改善箇所説明図

例：L005

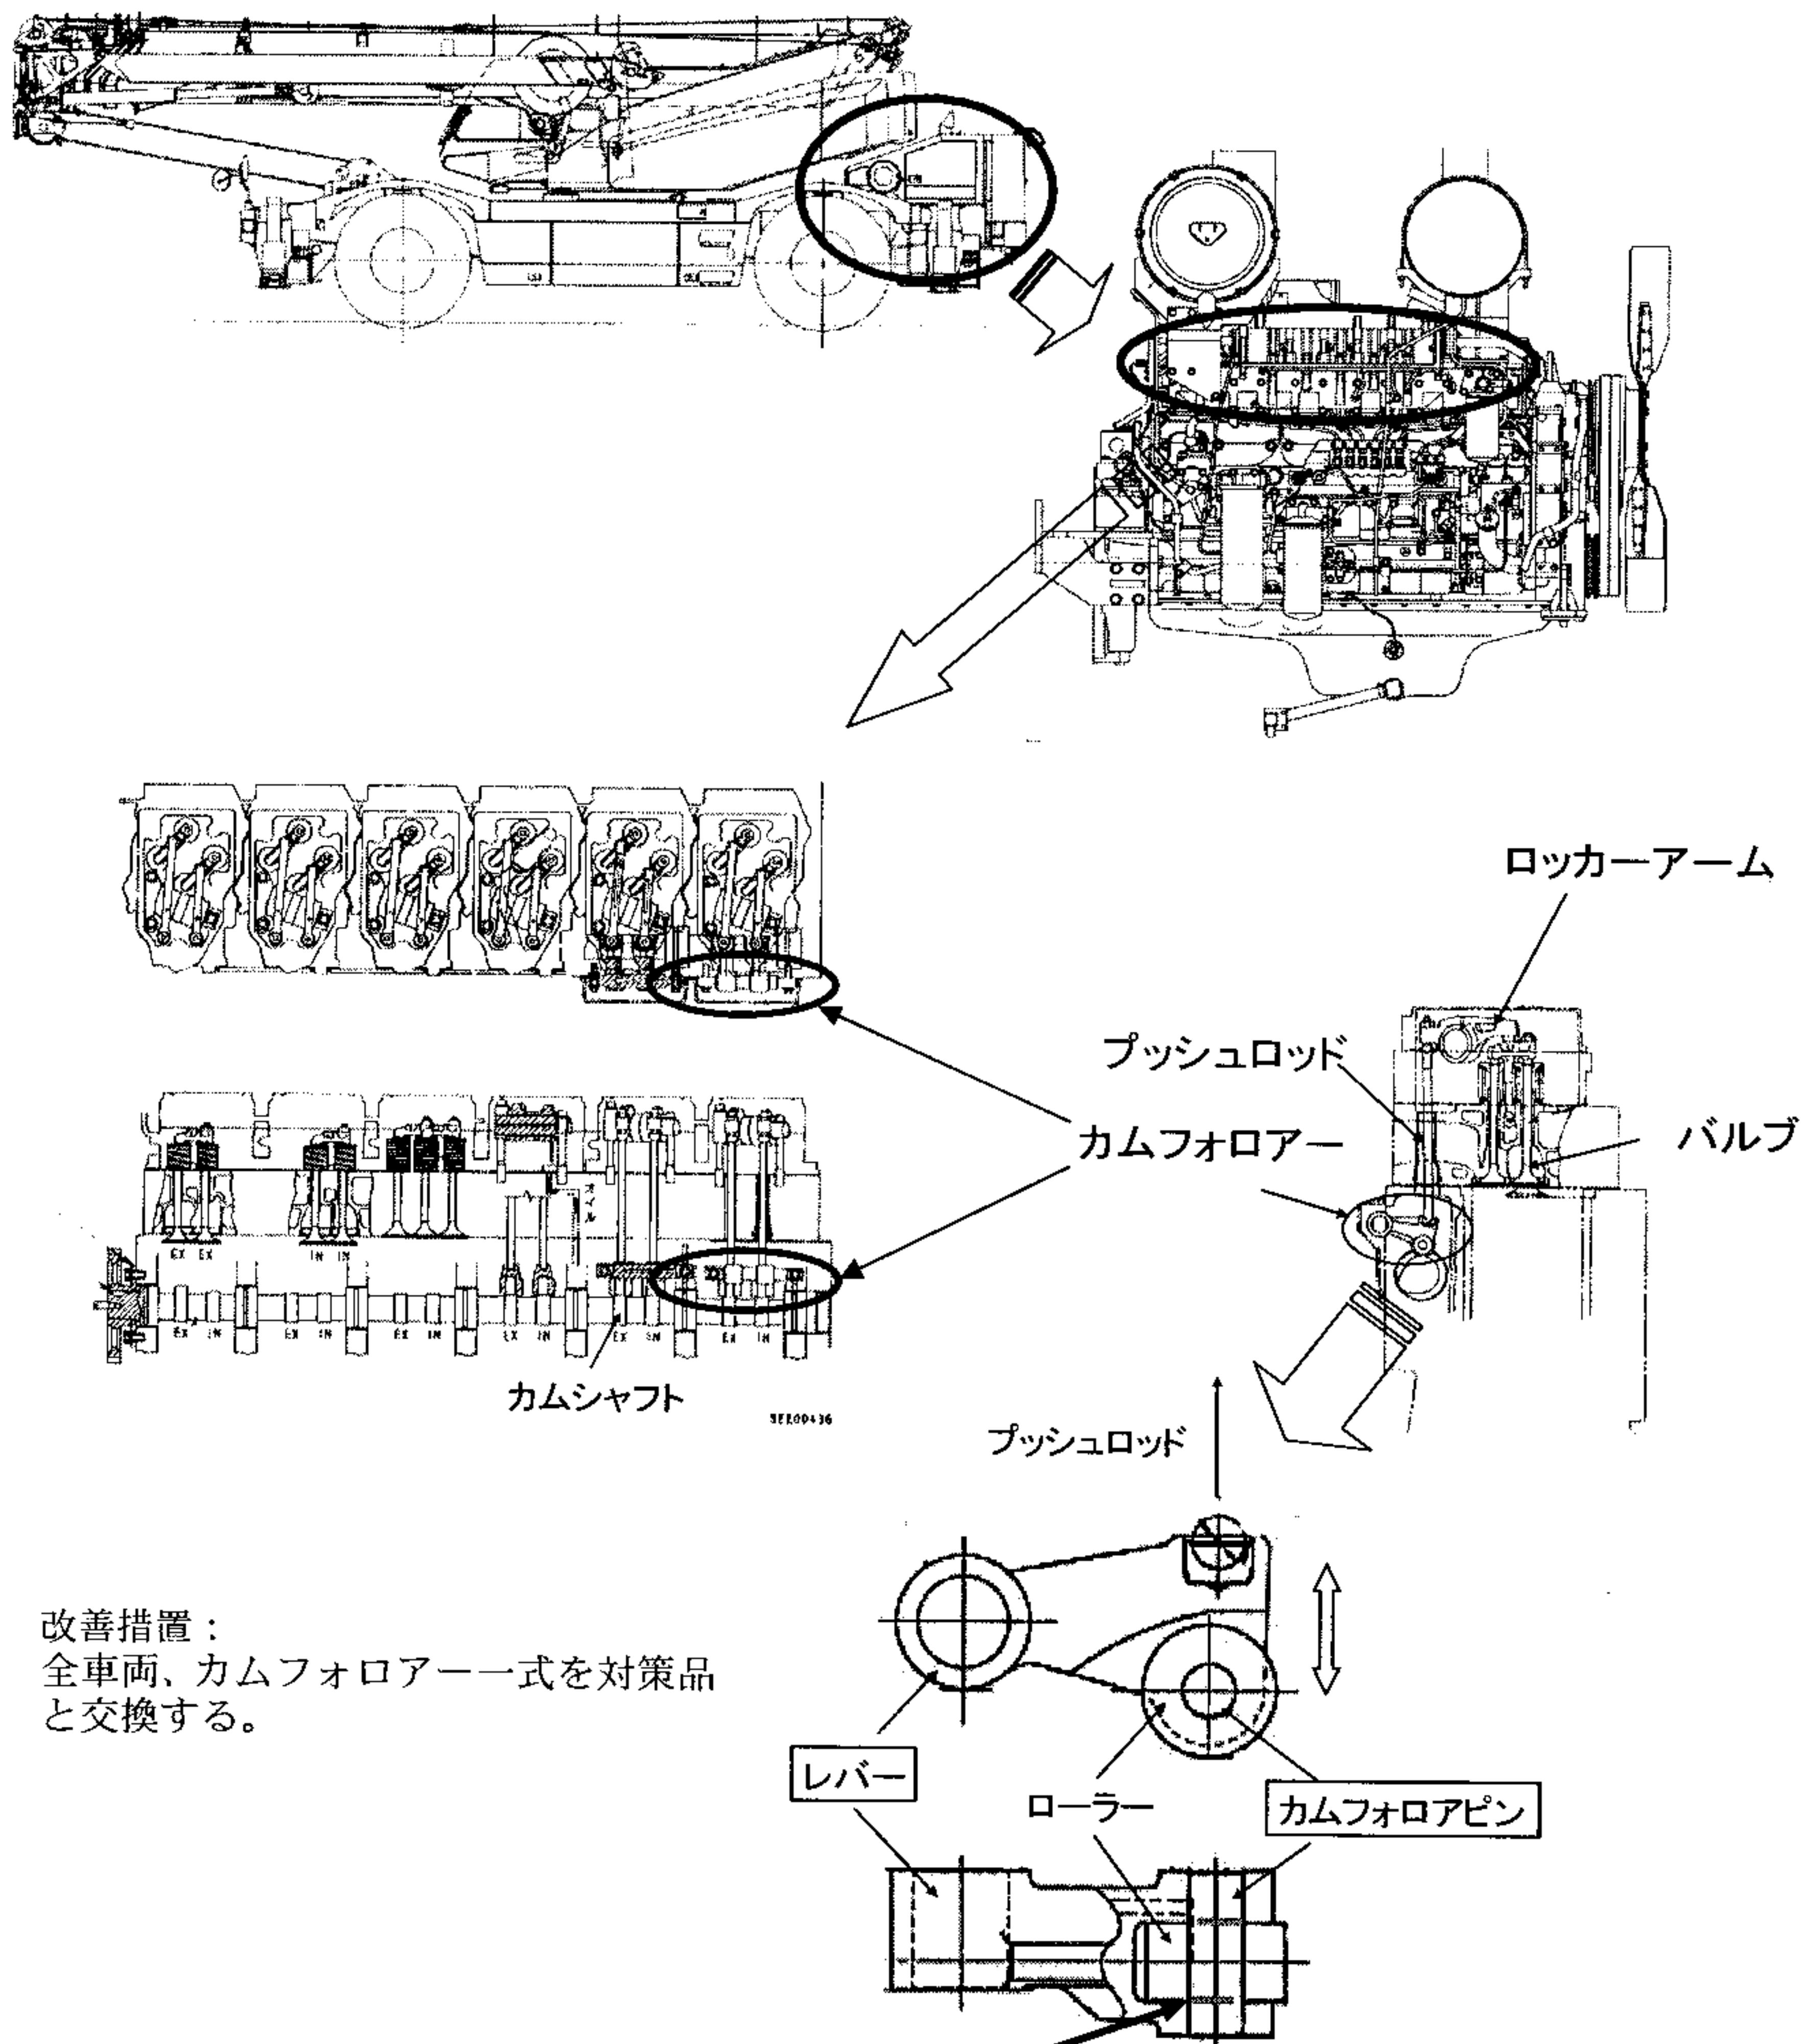
基準不適合箇所

カムフォロアーピンの強度が不足しているため、カムフォロアーピンを支持するレバー内部で、当該ピンに亀裂が発生することがある。そのため、そのまま使用を続けると、亀裂が進行してカムフォロアーピンが折損し、バルブクリアランスが増大してエンジンのシリンダーヘッドから異音が発生し、最悪の場合、エンジンの破損に至るおそれがある。

改善措置：
全車両、カムフォロアー一式を対策品と交換する。
